FASE III. MAQUETA DEL PROYECTO DE TRAZADO

ANEJO N° 11. DRENAJE

<p>MINISTERIO DE FOMENTO</p>	<p>SECRETARÍA DE ESTADO DE INFRAESTRUCTURAS</p> <p>DIRECCIÓN GENERAL DE CARRETERAS</p> <p>DIVISIÓN DE SISTEMAS DEL ESTADO EN RÚRD</p>	<p>Título de Proyecto:</p> <p>ACTUACIONES A CORTO PLAZO PARA LA MEJORA DE LA ACCESIBILIDAD DEL TRANSPORTE PÚBLICO EN LA AUTOVÍA DEL NORDESTE, A-2</p> <p>TRAMO: ENLACE DE ARTURO SORIA A ENLACE DE SAN FERNANDO-COSLADA</p>	<p>Consultora:</p> <p></p>	<p>Autor del Proyecto:</p> <p></p> <p>Carmen Olmeda Ciamero Ingeniero Caminos, O.Y.P.</p>	<p>Ingeniero Director del Control:</p> <p></p> <p>Alfredo Lopez de la Fuente</p>	<p>Escala:</p> <p></p> <p>Definición (Original A1):</p>	<p>Fecha:</p> <p>Junio 2018</p> <p>Clase:</p> <p>13-M-14430</p>	<p>Título de plano:</p> <p>DRENAJE DETALLES</p>	<p>Nº Plano:</p> <p>2.11.3</p> <p>Hoja 1 de 1</p>
	<p>ACTUACIONES A CORTO PLAZO PARA LA MEJORA DE LA ACCESIBILIDAD DEL TRANSPORTE PÚBLICO EN LA AUTOVÍA DEL NORDESTE, A-2. TRAMO: ENLACE ARTURO SORIA A ENLACE DE SAN FERNANDO-COSLADA</p>

Para cualquier consulta o ampliación de información que precisen, no duden en consultarnos, aprovechamos la ocasión para saludarles atentamente:

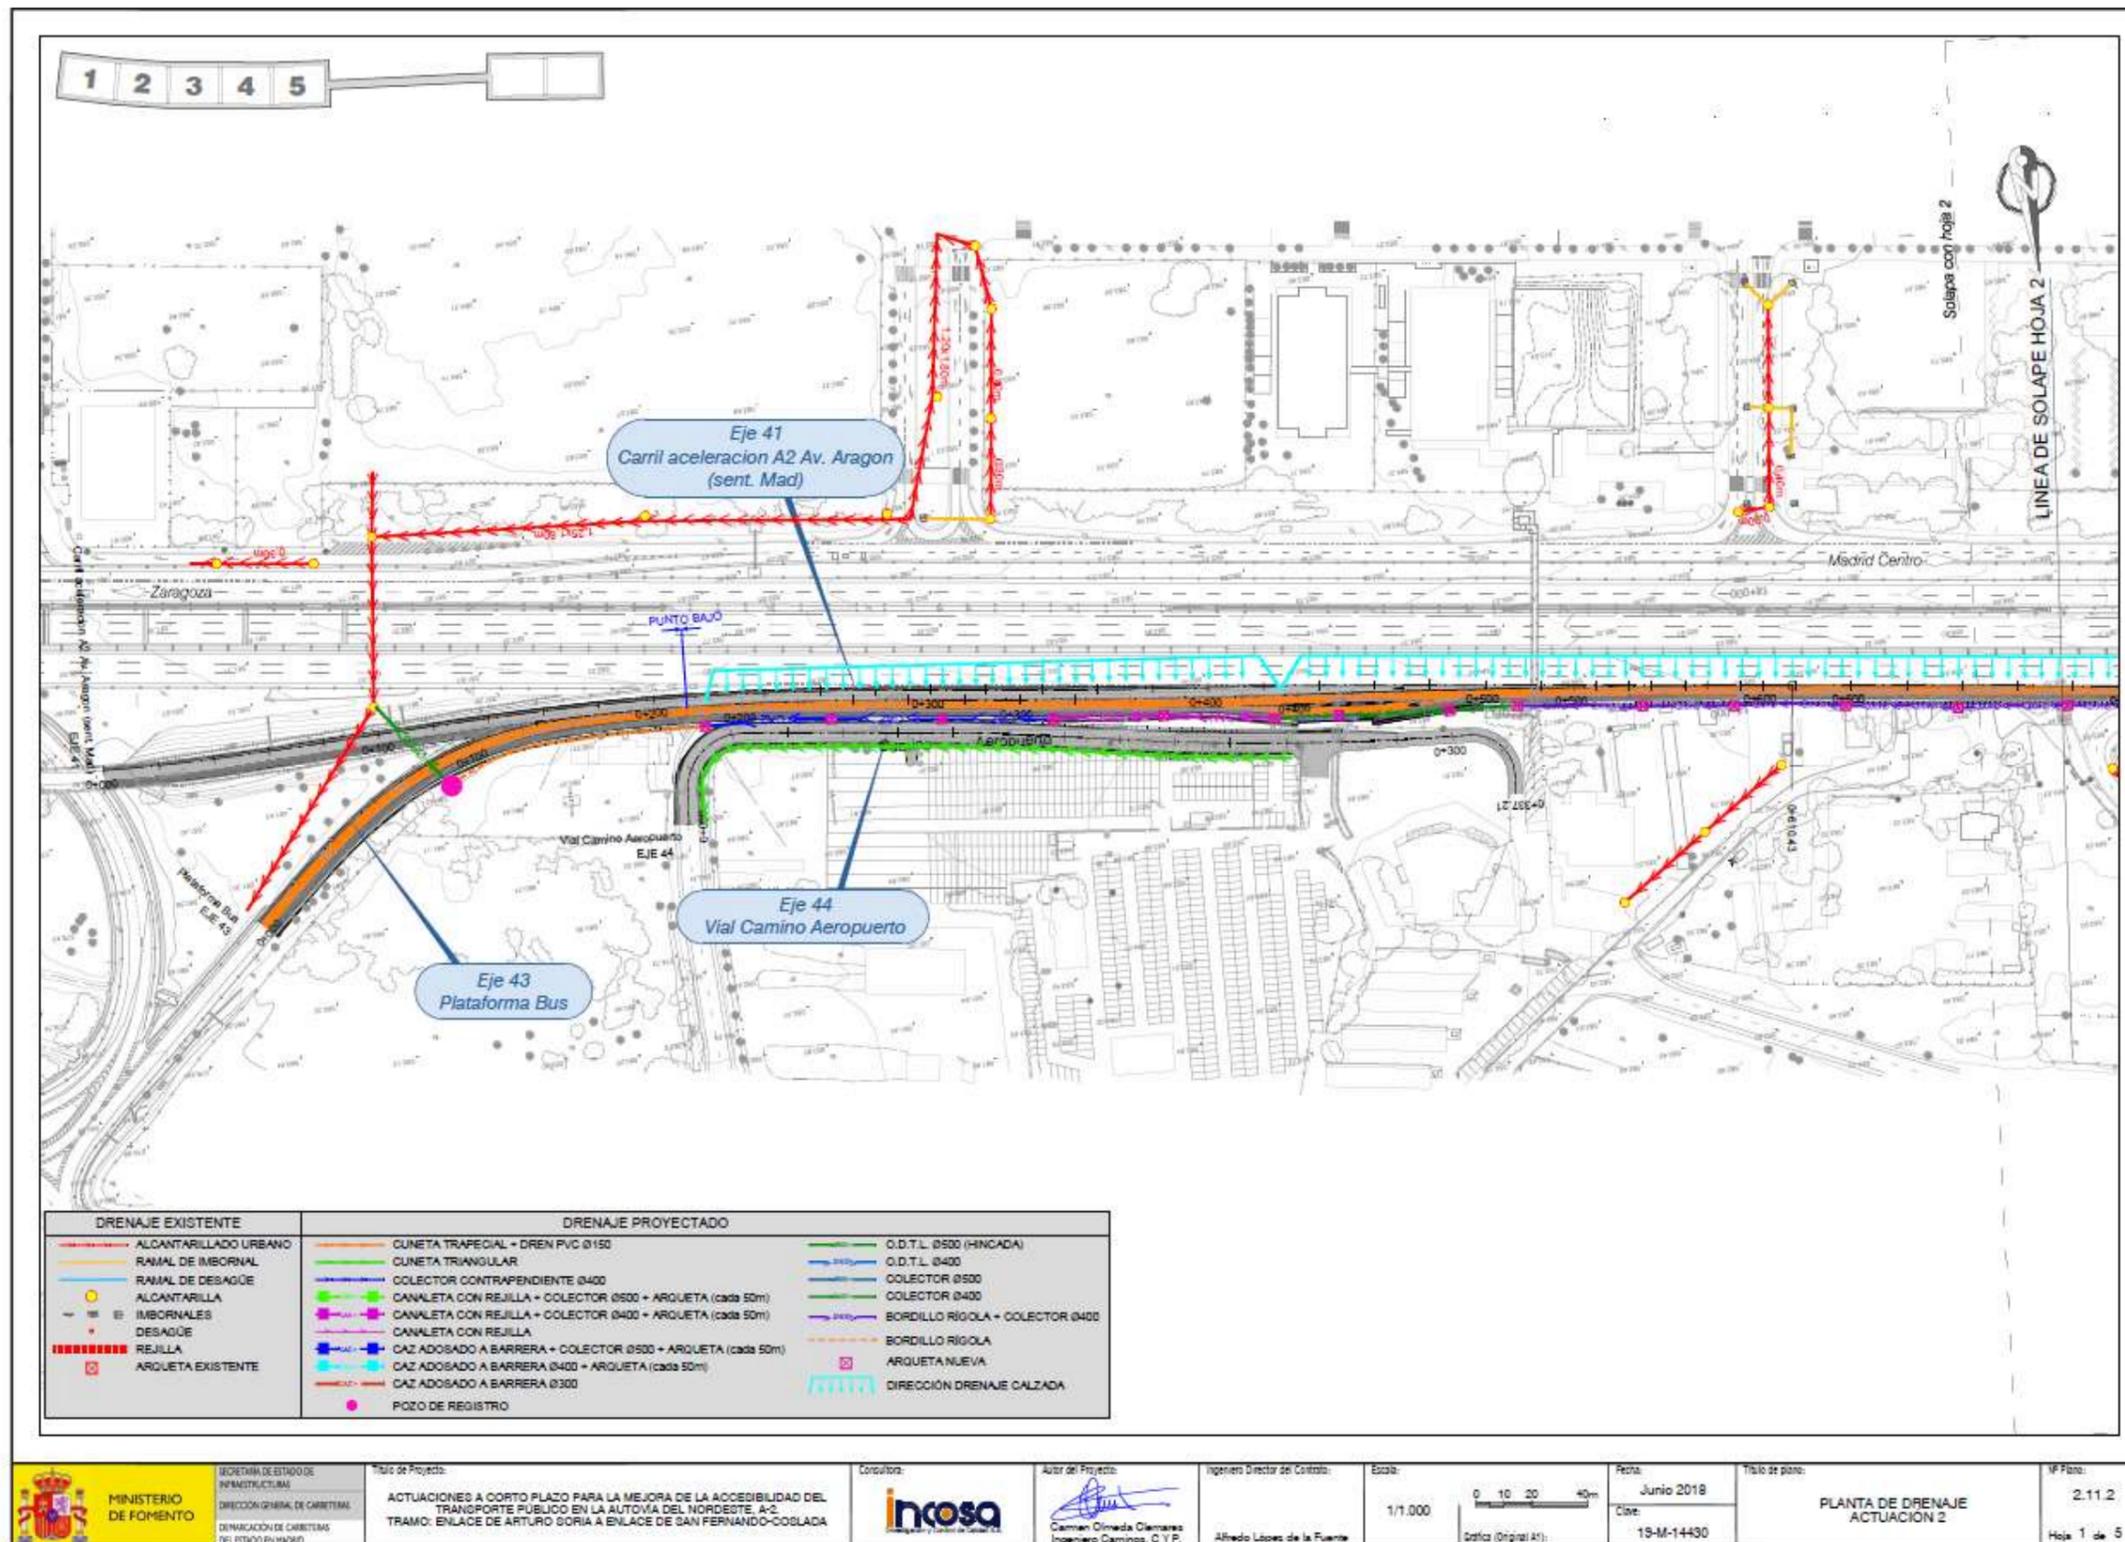
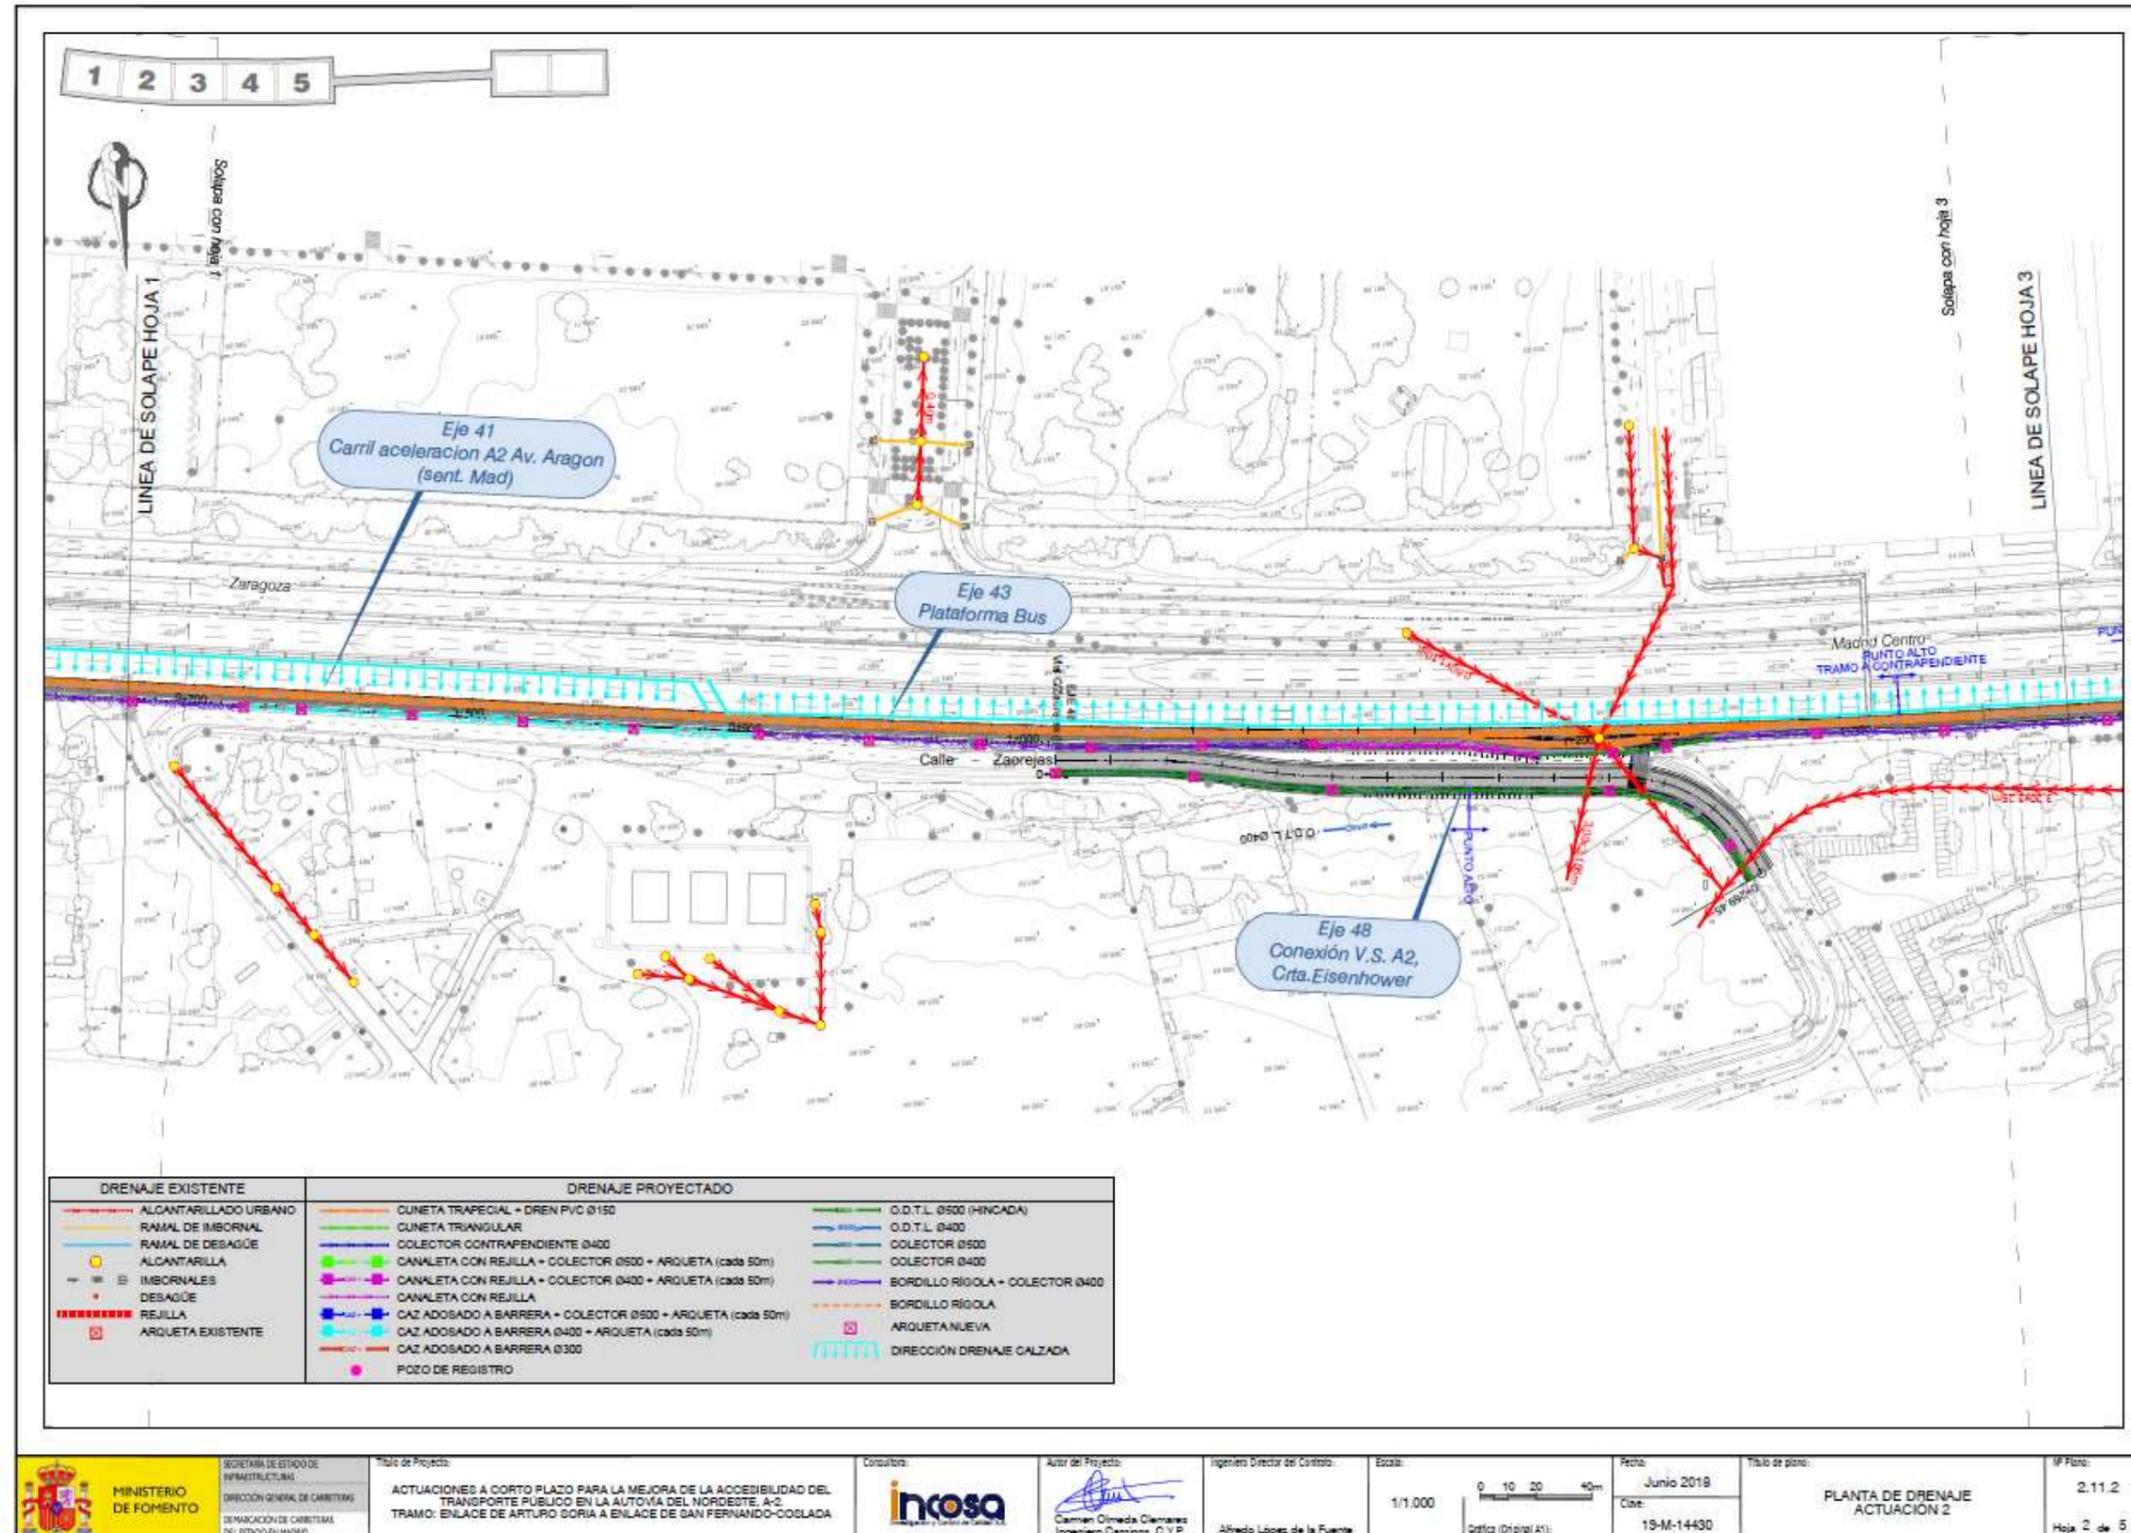
La documentación presentada indica que la actuación SAN-01 consistirá en la construcción de un "nuevo pozo con imbornal", para sustituir al imbornal existente, que quedará cegado por la construcción de la isleta y que se conectará mediante un tubular de 300 mm de diámetro a la red existente. En este sentido, la documentación no incluye plano de detalle del nuevo pozo e imbornal a ejecutar, ni perfil longitudinal y detalle de la nueva conexión.

Según el plano de planta de la actuación SAN-03, el pozo de registro P.54ES-21 pasará a estar ubicado en el nuevo "carril bus" proyectado, por lo que el mismo tendrá que soportar las acciones derivadas del tráfico rodado. En este sentido, la documentación aportada únicamente indica que se prevé "enrasar o poner a cota el marco y tapa" de dicho pozo, sin presentar plano de detalle de la actuación a realizar sobre el pozo.

En cuanto a los colectores que actualmente se conectan a este pozo de registro, el plano de planta parece indicar que la parte norte de los colectores no será protegida mediante losa de protección en la parada de autobuses proyectada.

La documentación aportada incluye plano de detalle de la instalación del colector en zanja, pero no define el espesor, el material y el ángulo de la cama de apoyo de la tubería:

El plano de detalle "sección tipo tramo nuevo" indica que el relleno de la zanja será material adecuado de 3 cm de tamaño máximo. En este sentido:

En cuanto a los nuevos pozos de registro y la nueva arqueta propuestos en los planos aportados, la documentación remitida no presenta planos de detalle que definan las características, dimensiones y materiales de los mismos. En este sentido:

Las características de las losas de protección indicadas en los planos de planta (Losa de protección HA-30/P/20/IIa+Qa; e=0,20 m) y las de la losa del detalle "sección tipo tramo nuevo" (Losa de protección HM-20 de 0,30 m de espesor mínimo) no se corresponden.

Por otro lado, la documentación remitida no incluye detalle de la disposición de las losas de protección definidas en los planos de planta. En este sentido:

- El proyecto deberá incluir plano de detalle del nuevo pozo e imbornal a ejecutar, así como perfil longitudinal y detalle de la nueva conexión a ejecutar.

- Deberá presentarse plano de detalle en el que se muestren las actuaciones a realizar sobre el pozo de registro P.54ES-21, además, deberá asegurarse que la integridad estructural de este pozo de registro no se verá afectada por las actuaciones a realizar durante la ejecución de las obras ni por las cargas que tendrá que soportar a lo largo de su vida útil.

- Deberá aportarse plano de detalle de los elementos de la red de saneamiento mencionados, en los que se definan las características, dimensiones y materiales de los mismos, cumpliendo lo especificado en las NRSCYII.

- Deberá presentarse plano de detalle que muestre la disposición de las losas de protección respecto a los tubulares que van a proteger, indicando materiales, acotando distancias y definiendo los demás aspectos relevantes de dicha instalación.

- En virtud de lo anteriormente indicado, las conexiones previstas en el proyecto a la red de alcantarillado deberán ser modificadas, de tal forma que los caudales generados por la ampliación de la carretera no lleguen a la red de alcantarillado municipal.
